Της αριθμ. **12^{ης}** συνεδρίασης της Εκτελεστικής Επιτροπής του ΑΣΔΑ.
Αριθμός απόφασης **37/2024** της Ε.Ε.

Ο Πρόεδρος εισηγείται το **2^ο** θέμα της Η.Δ. περί: «**Λήψη απόφασης για χορήγηση παράτασης του χρόνου περαίωσης εργασιών του έργου "Εφαρμογή Αποκατάστασης - Αξιοποίησης Παλαιού Καμινιού Πετρούπολης και Ανάπλαση Περιβάλλοντος Χώρου"**» και λέει τα εξής:

Θέμα: Παρατηρήσεις επί της μελέτης αποχέτευσης ομβρίων υδάτων του έργου και της κατασκευής της κλίμακας προς την οδό Διγενή Ακρίτα.

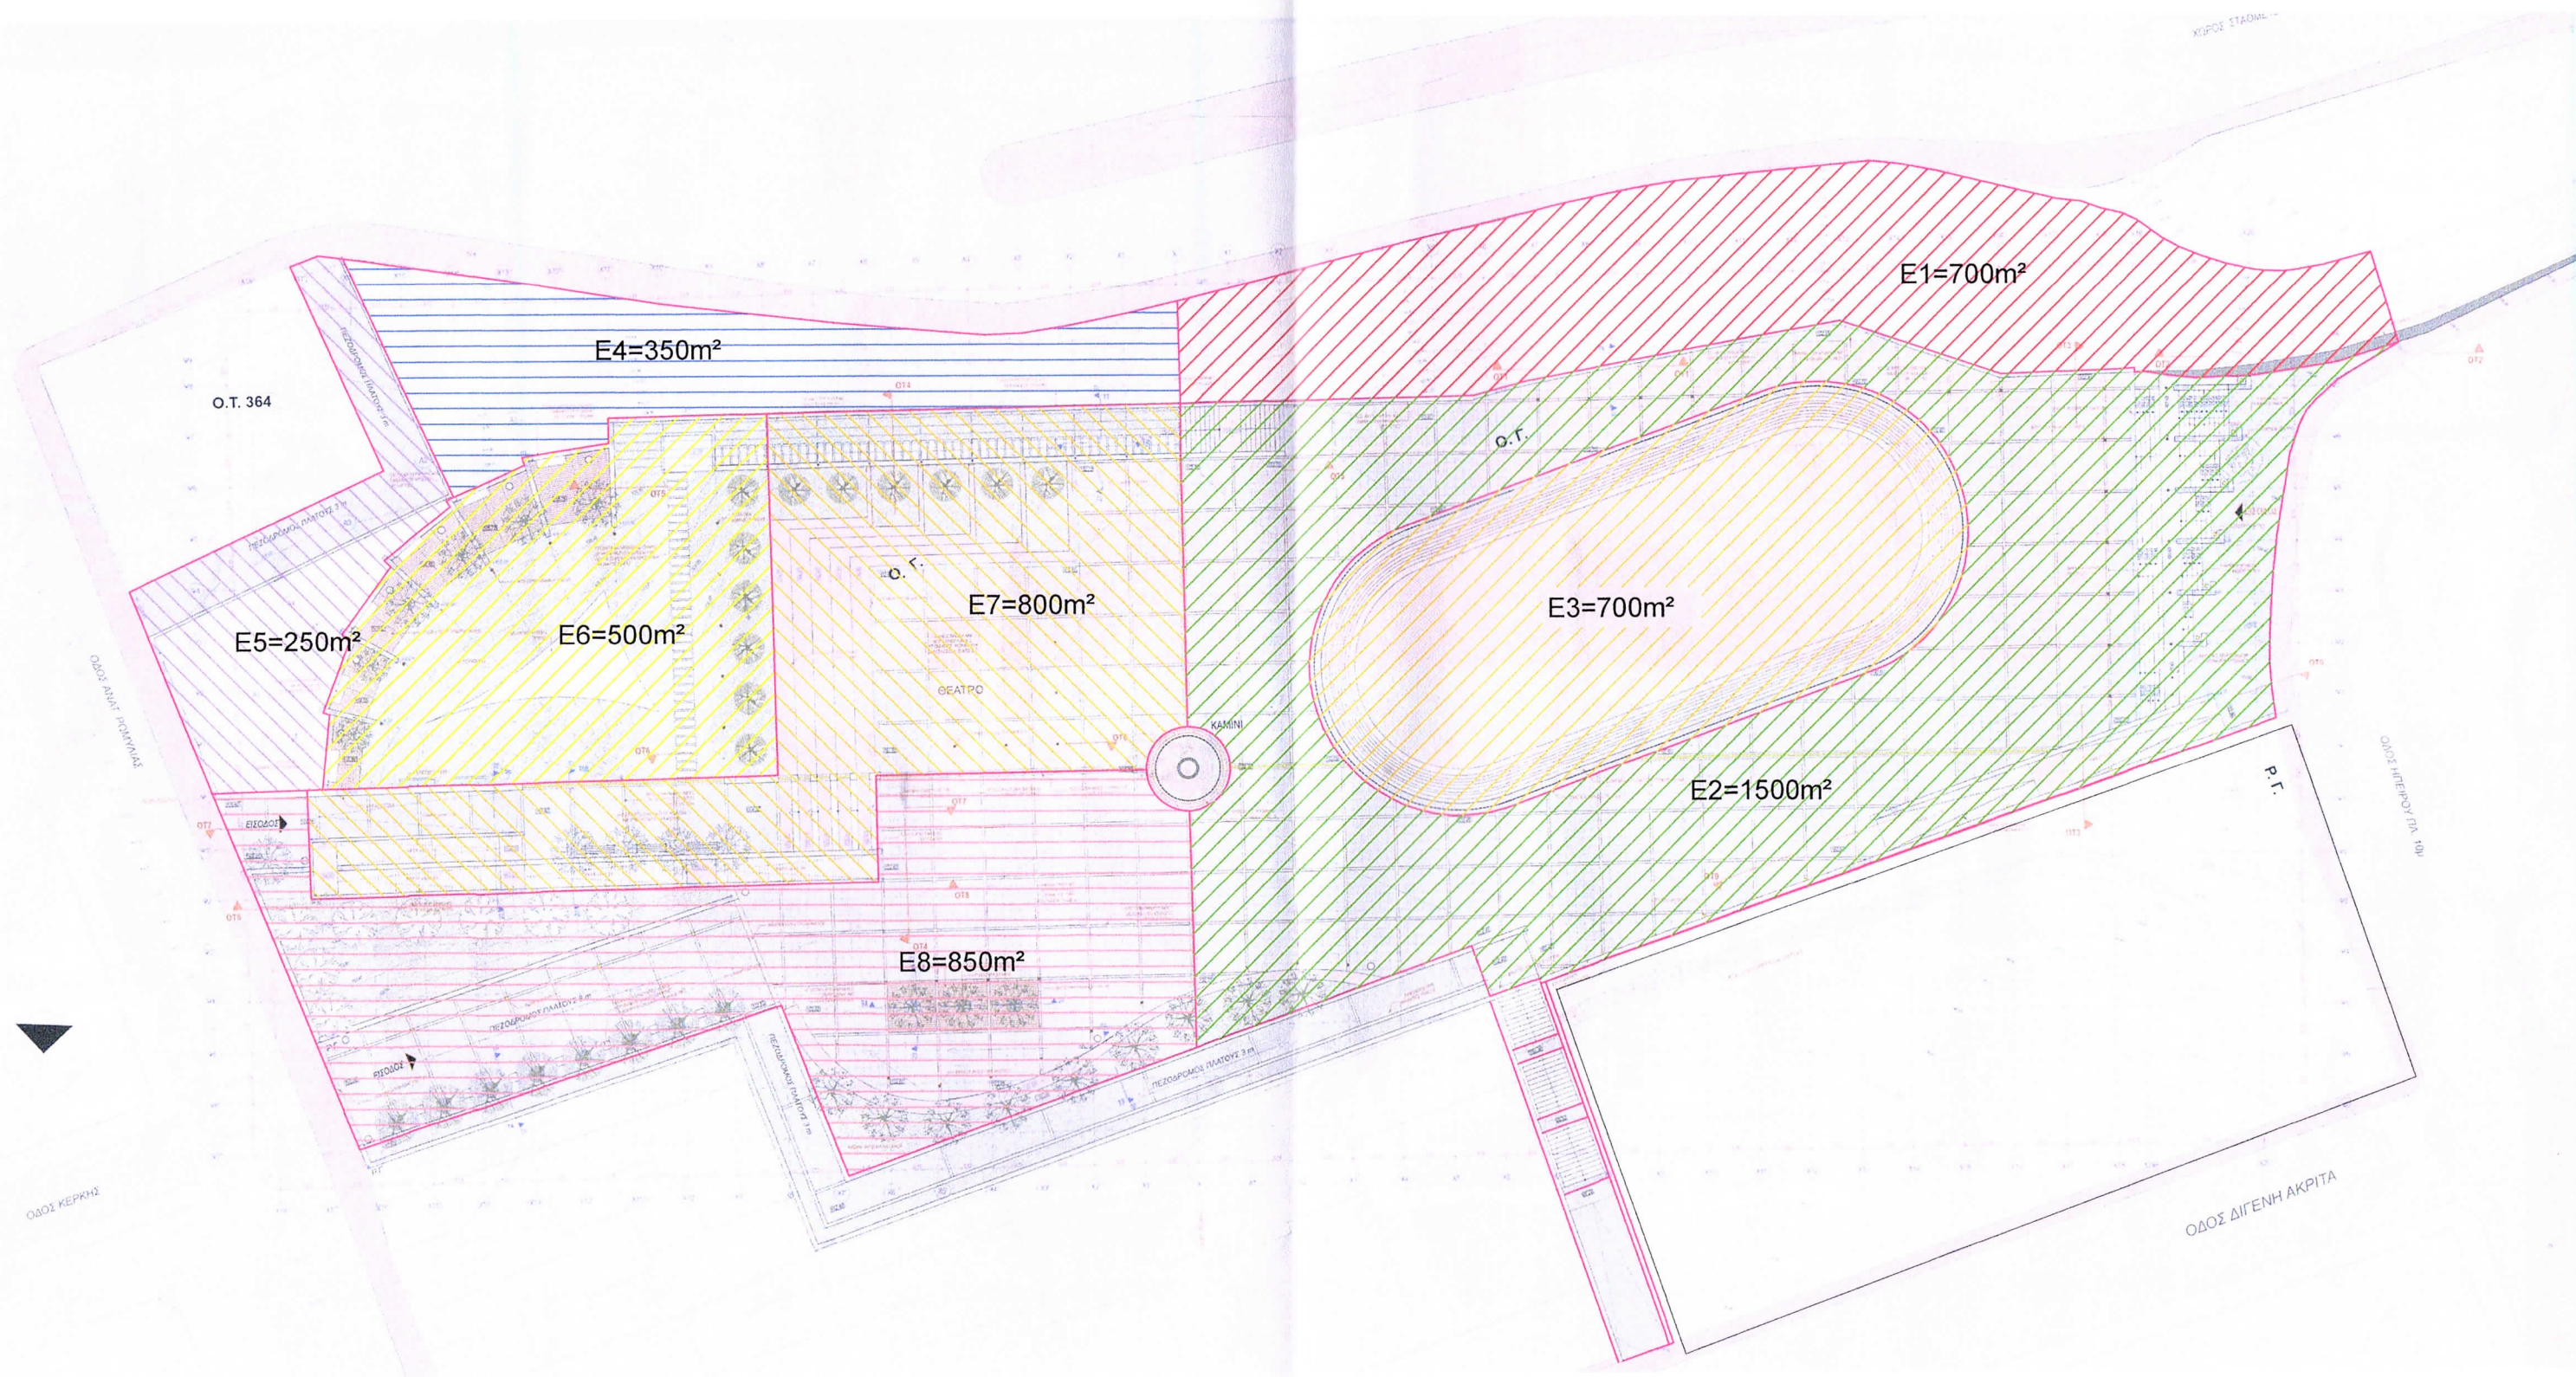
- 1) Όσον αφορά στην απορροή των ομβρίων υδάτων του δώματος του κτιρίου του καμινιού επιφάνειας περίπου 700μ² απαιτούνται 4 υδρορρόες DN 125 που κάθε μια καλύπτει βρεχόμενη επιφάνεια 185μ² (βλ. τεύχος υπολογισμών αποχέτευσης σελ. 16 & σχέδιο ΗΜ Α-3). Οι εν λόγω υδρορρόες καταλήγουν σε ανοικτό (με σχάρα) κανάλι περιμετρικά του κτιρίου και στη συνέχεια το κανάλι αποχετεύεται με δύο σωλήνες DN 125 μέσω των φρεατίων Φ6-Φ7 και Φ2-Φ3-Φ4-Φ5 στο μεγάλο κανάλι-σχάρα στην αρχή της κλίμακας που οδηγεί στην οδό Διγενή Ακρίτα (βλ. σχέδιο ΗΜ Α-3). Είναι φανερό ότι οι δύο αγωγοί DN 125 δεν μπορούν να παραλάβουν ολόκληρη την ποσότητα υδάτων που διοχετεύουν οι τέσσερις αγωγοί του δώματος στο ανωτέρω περιμετρικό κανάλι.

- 2) Η βρεχόμενη επιφάνεια του περιβάλλοντα χώρου γύρω από το κτίριο του καμινιού είναι περίπου 1.500μ² (βλέπε συνημμένο σχέδιο) και αποχετεύεται επίσης στο ίδιο κανάλι-σχάρα στην αρχή της εν λόγω κλίμακας. Τέλος το κανάλι-σχάρα, παραλαμβάνοντας την συνολική ποσότητα των ομβρίων υδάτων που απορρέει από

την επιφάνεια των 2.200μ² (700μ²+1.500μ²), αποχετεύεται με δύο αγωγούς DN 125 οι οποίοι κατά τμήματα είναι ανοικτοί αγωγοί ανάλογης διατομής, οδεύοντας κατά μήκος της κλίμακας έως το ρείθρο της οδού Διγενή Ακρίτα.

Αναλογικά για την απορροή των ομβρίων υδάτων της ανωτέρω επιφάνειας του περιβάλλοντα χώρου γύρω από το καμίνι απαιτούνται 1.500/185=8,10 δηλαδή 8 τουλάχιστον σωλήνες DN 125.

Αθροιστικά (2.200μ²) για την απορροή των ομβρίων υδάτων των ανωτέρω επιφανειών μέσω του καναλιού-σχάρας προς την οδό Διγενή Ακρίτα απαιτούνται 12 σωλήνες DN 125 αντί 2 σωλήνων DN 125 που προβλέπει η μελέτη του έργου.

Από τα παραπάνω αναφερόμενα γίνεται αντιληπτό ότι υπάρχει σοβαρό πρόβλημα με την αποχέτευση των ομβρίων υδάτων του περιβάλλοντα χώρου γύρω από το κτίριο του καμινιού και πρέπει να αντιμετωπισθεί άμεσα για την συνέχιση των εργασιών διαμόρφωσης αυτού και ολοκλήρωση του έργου.

Όσον αφορά στην κατασκευή της ανωτέρω κλίμακας που οδηγεί στην οδό Διγενή Ακρίτα και φαίνεται στο «Σχέδιο Διαμόρφωσης Περιβάλλοντα Χώρου Κ1», σας ενημερώνουμε ότι δεν μπορεί να κατασκευασθεί αφού στην αρχιτεκτονική μελέτη δεν υπάρχουν σχέδια λεπτομερειών και στην στατική μελέτη δεν γίνεται καμία αναφορά.
